令03原機(科保)021
令和3年5月14日

核燃料物質使用変更許可申請書

既に許可を受けた原子力科学研究所における核燃料物質の使用について、プルトニウム研究 1 棟、バックエンド研究施設、再処理特別研究棟、JRR-3 実験利用棟（第 2 棟）及び第 4 研究棟に係る内容を次のとおり変更する。詳細は別添（1）から別添（6）に示す。

再処理特別研究棟 核燃料物質使用変更許可申請書新旧対照表 (本文)

変更前	変更後	備考
<p>3階</p> <p>2階</p> <p>1階</p> <p>地下1階</p> <p>地下2階</p> <p>図4-5-1 使用、貯蔵、廃棄の場所 (再処理特別研究棟)</p>	<p>3階</p> <p>2階</p> <p>1階</p> <p>地下1階</p> <p>地下2階</p> <p>図4-5-1 使用、貯蔵、廃棄の場所 (再処理特別研究棟)</p>	<p>---: グローブボックス、フード等の解体撤去に伴う使用の場所及び廃棄の場所の削除、部屋名の記載の変更、凡例の記載の適正化</p>

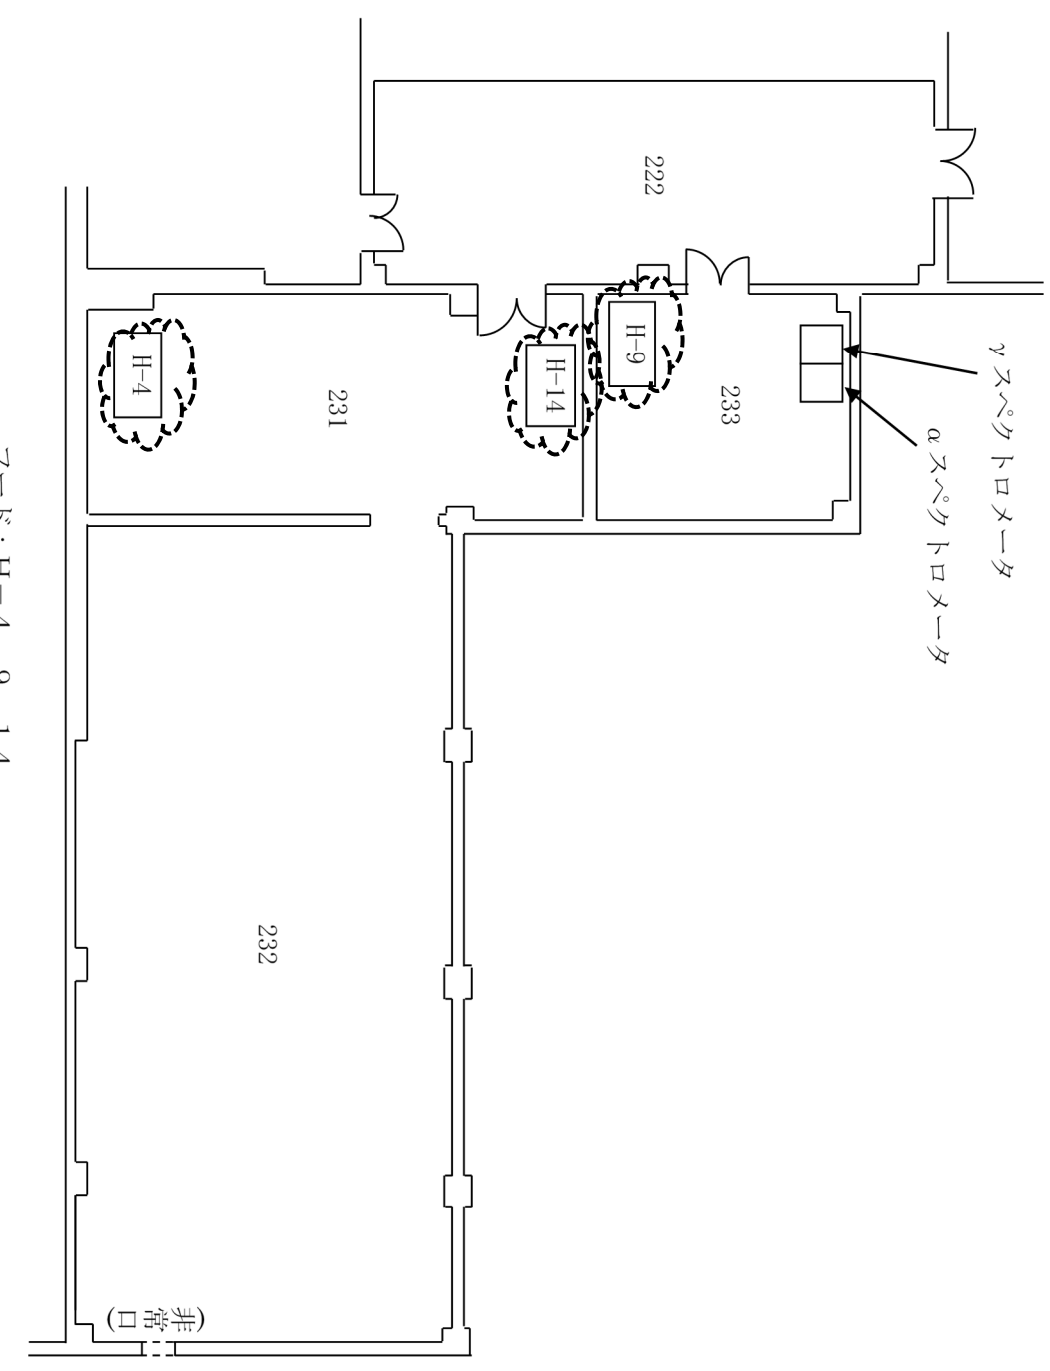
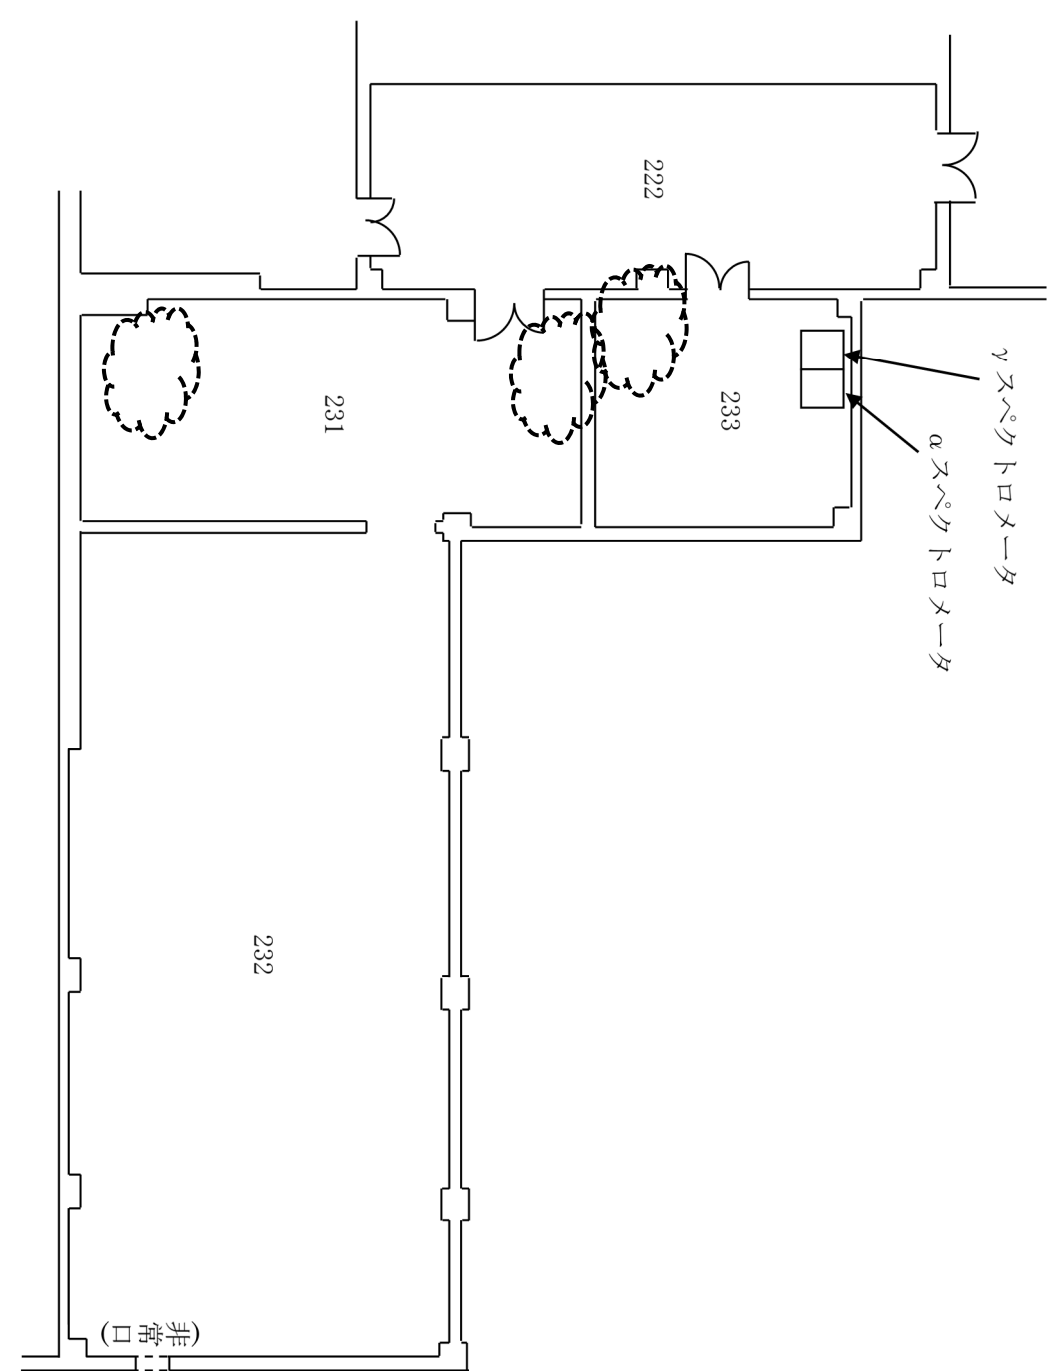
- ⑨ 「表7-1」、「表9-1」、「表9-2」を削除する。
 - ⑩ 「図目次」からグローブボックスK、L、N、P及びSに係る「図7-1」の一部、「図7-2」、「図7-3」、「図9-1」、「図9-2」、「図9-3」、「図9-4」、「図9-5」、「図9-6」、「図9-7」及び「図9-8」を削除する。
 - ⑪ 「図4-5-1」からグローブボックスK、L、N、P及びSに係る使用及び廃棄の場所を削除し、凡例の記載の適正化を行う。

- ⑥ 「図4-5-1」からフードH-4、H-9及びH-14に係る使用の場所を削除し、凡例の記載の適正化を行う。
 - ⑦ 「図7-4」、「図7-5」及び「図7-6」を削除する。
- 3) グローブボックス及びフードの廃止に伴い、気体廃棄施設の系統図の変更及び排風機の一部を使用停止するため、次の変更を行う。

図7-3 グローブボックス S

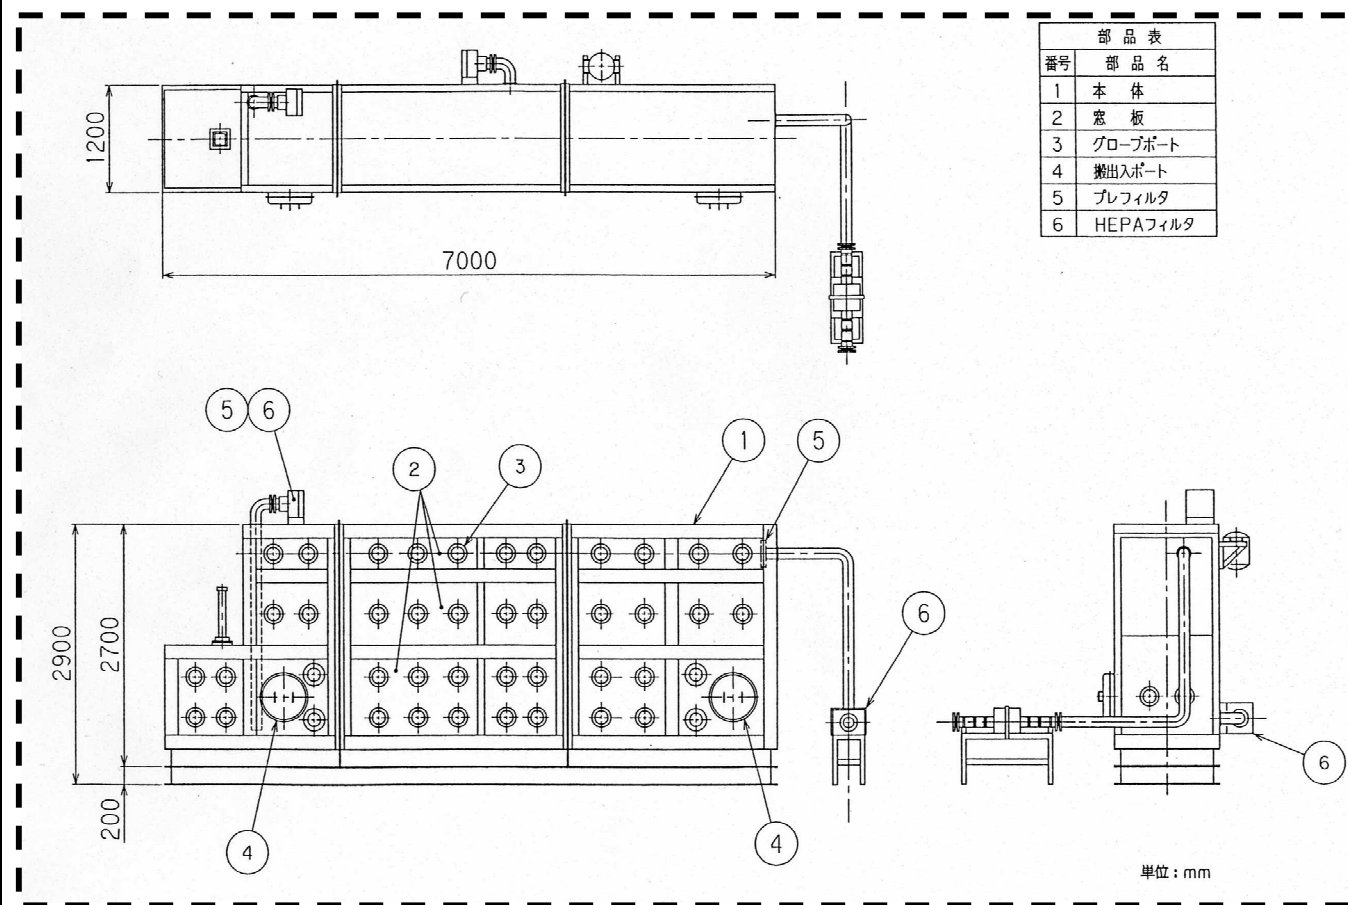
□: グローブボックスSの解体撤去に伴う図7-3の欠番

図7-3 (欠番)

図7-4 フード H-4

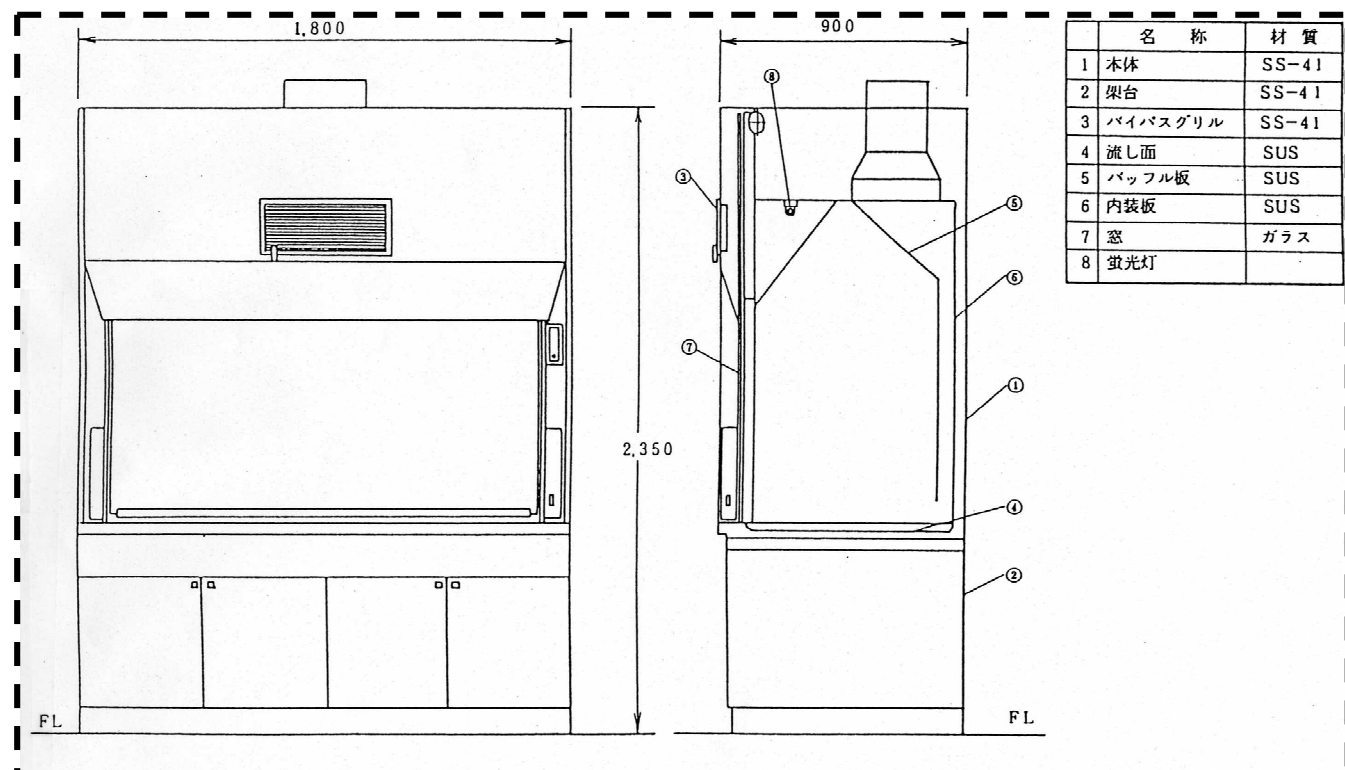
---: フード H-4 の解体撤去に伴う図7-4の欠番

図7-4 (欠番)

図7-5 フード H-9

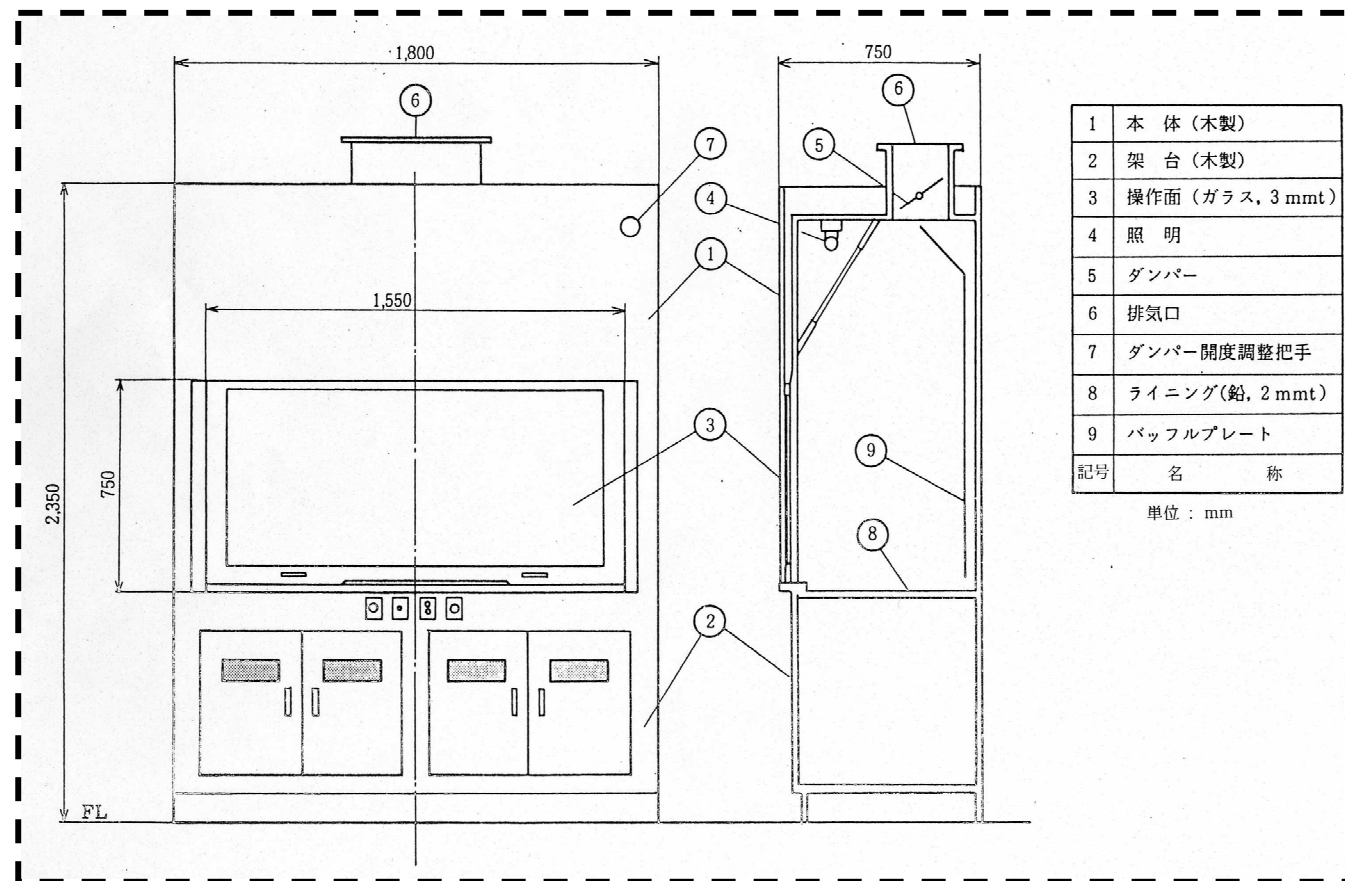
□: フード H-9の解体撤去に伴う図7-5の欠番

図7-5 (欠番)

図7-6 フード H-14

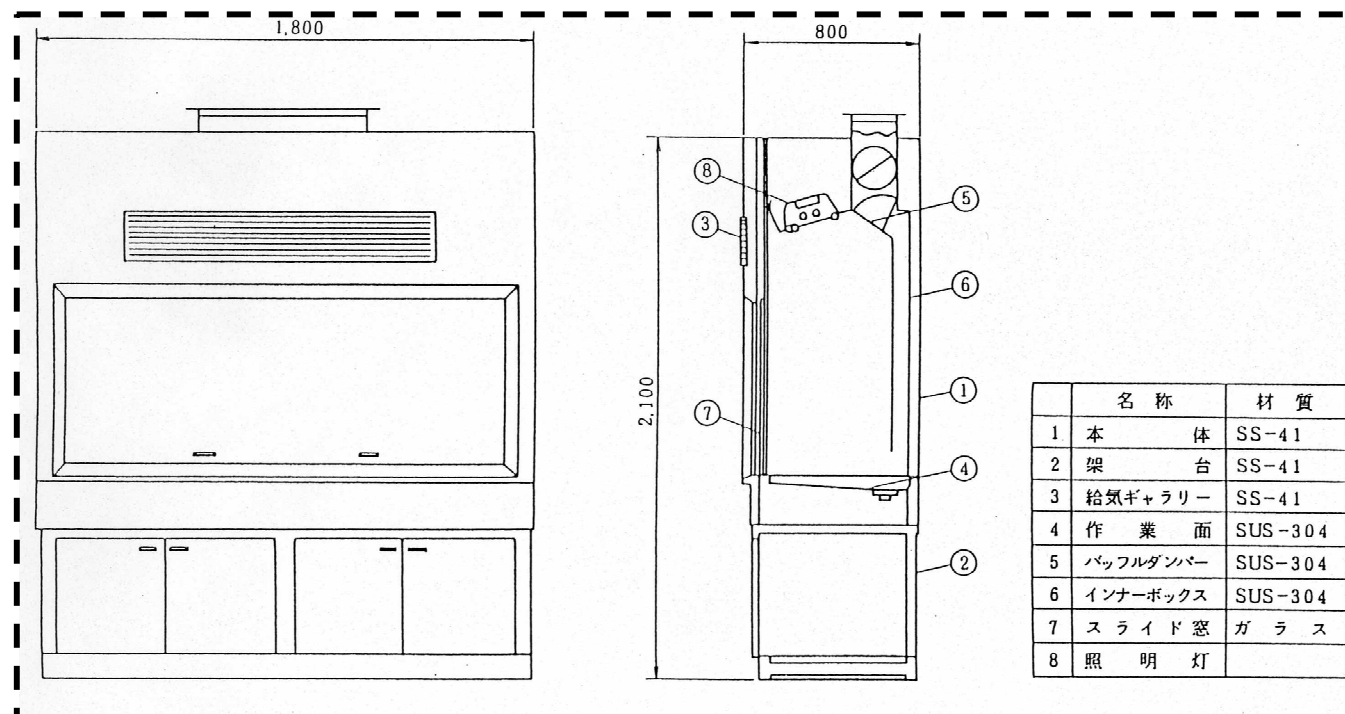
☐: フード H-14の解体撤去に伴う図7-6の欠番

図7-6 (欠番)

図9-1 142、244号室断面図 1階平面図

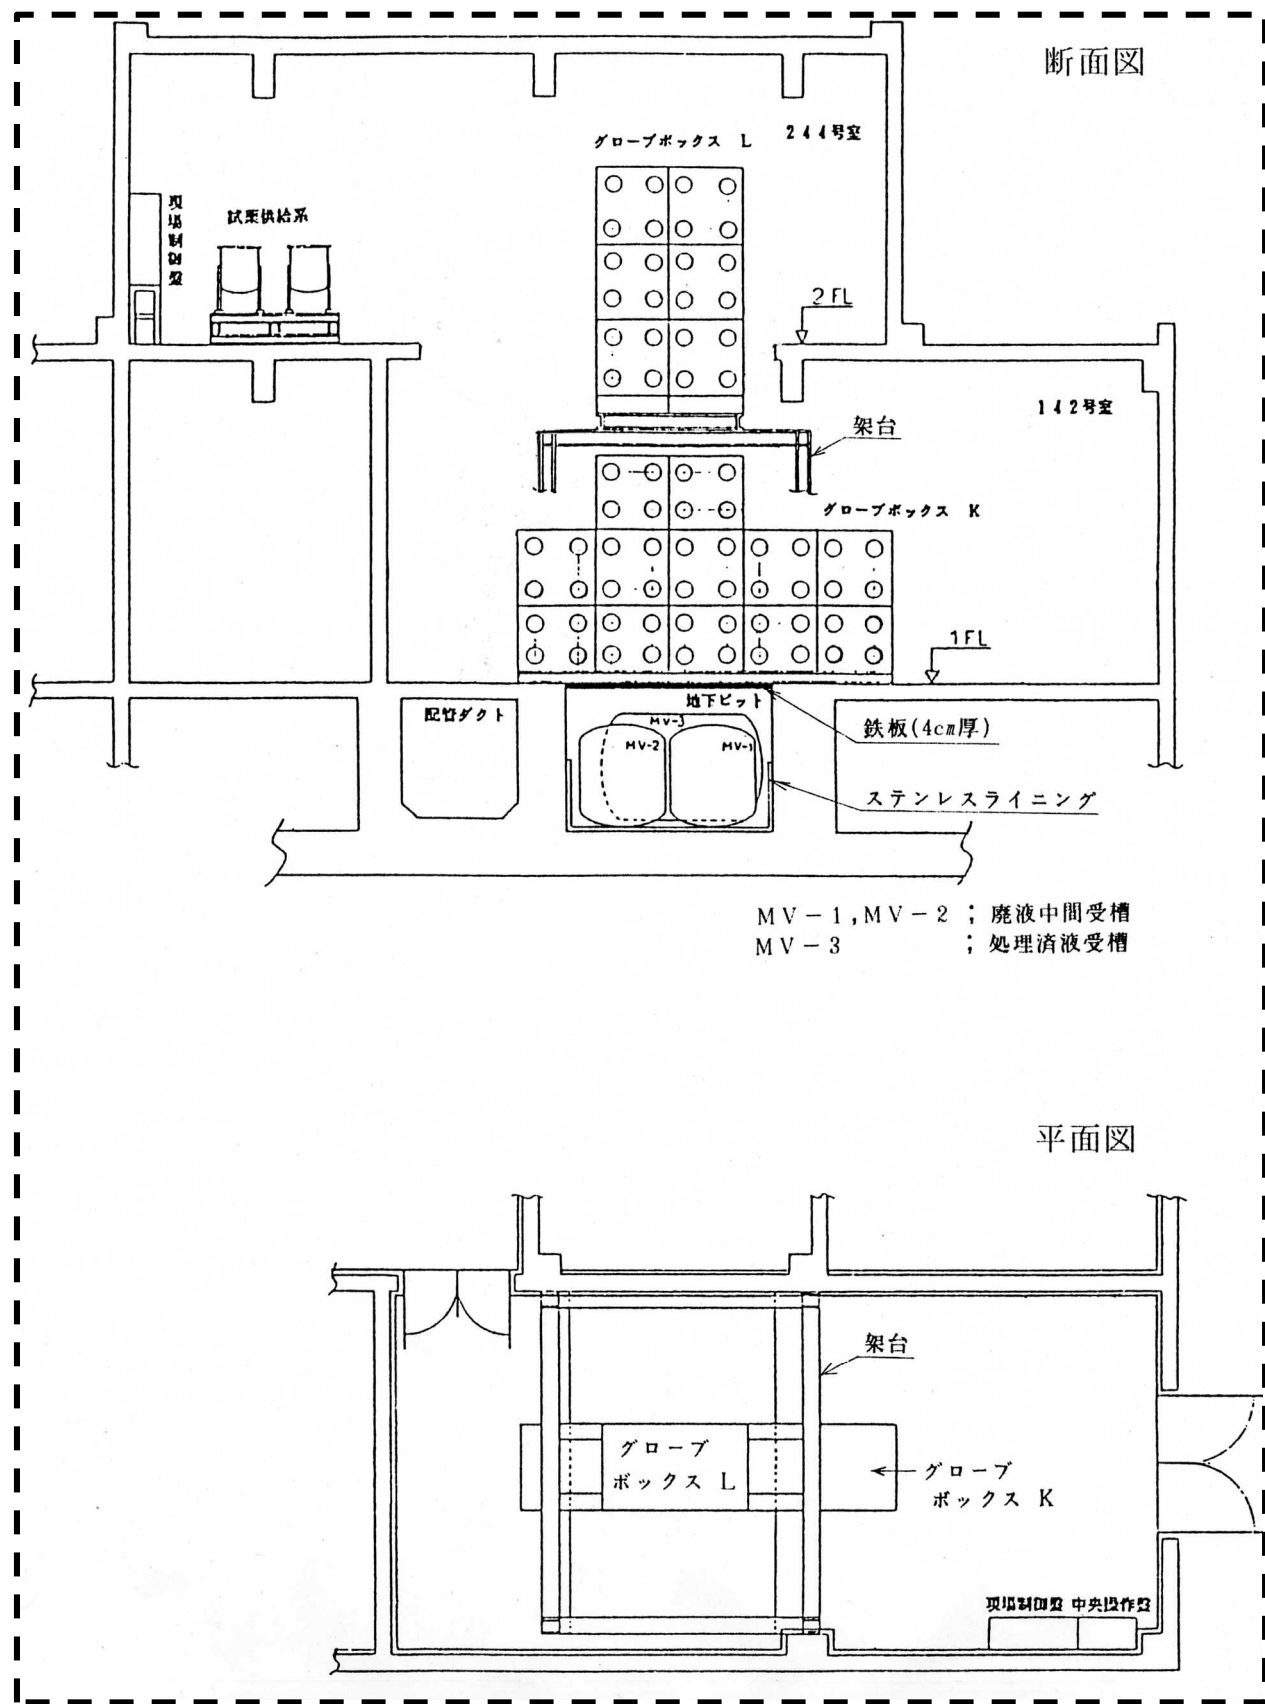
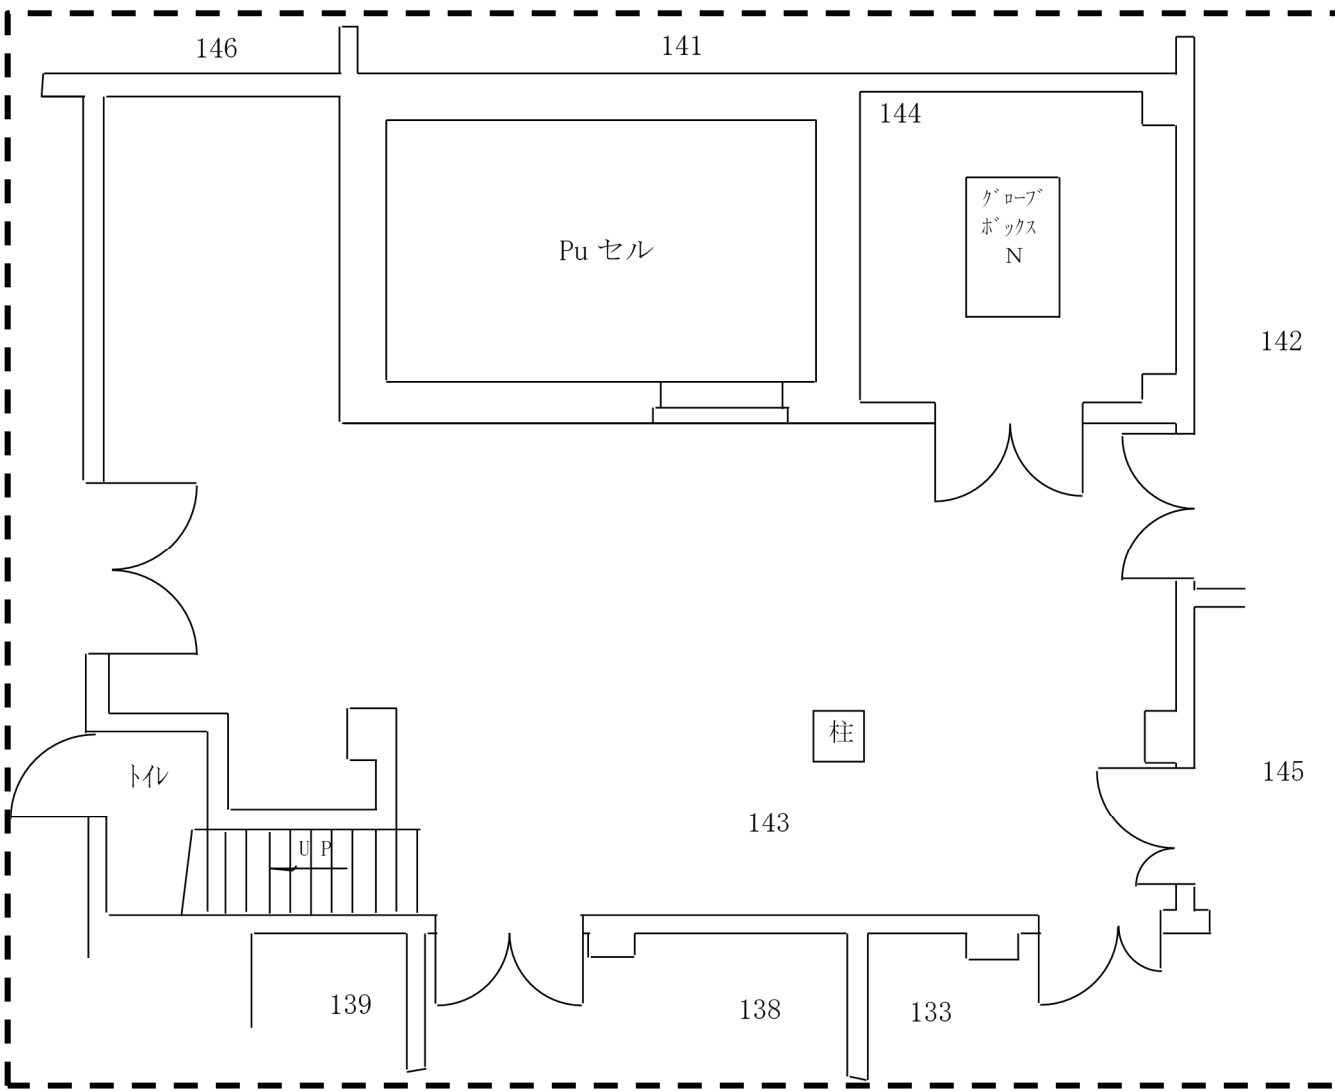
❑: グローブボックスK及びグローブボックスLの解体撤去に伴う図9-1の欠番

図9-1 (欠番)
